TECH TIP 009

E10/TT009 v1.0
2014/12

OAP7144

OPEL & VAUXHALL 1.4 BENSIN

BILD 1

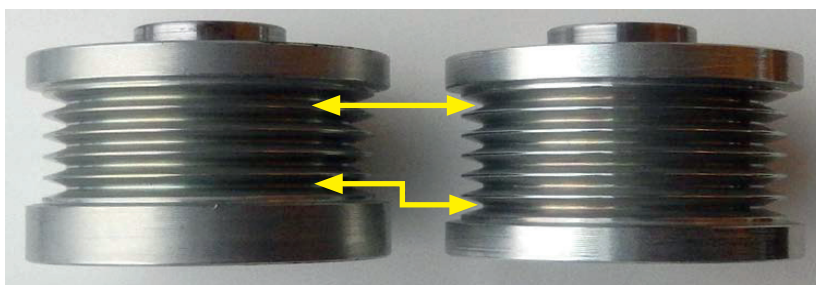
På vissa Opel/Vauxhall-motorer (koderna: A14NEL, A14NET, A14XEL, A14XER) kan remmarna ha 5 eller 6 ribbor samtidigt som löphjulen kan ha 5 eller 6 fåror. Allt beror på bilens produktionsdatum. Gates rekommenderar att en frihjulskoppling med 5 fåror (bild 1, vänster sida) byts ut mot OAP7144 med 6 fåror (bild 1, höger sida).
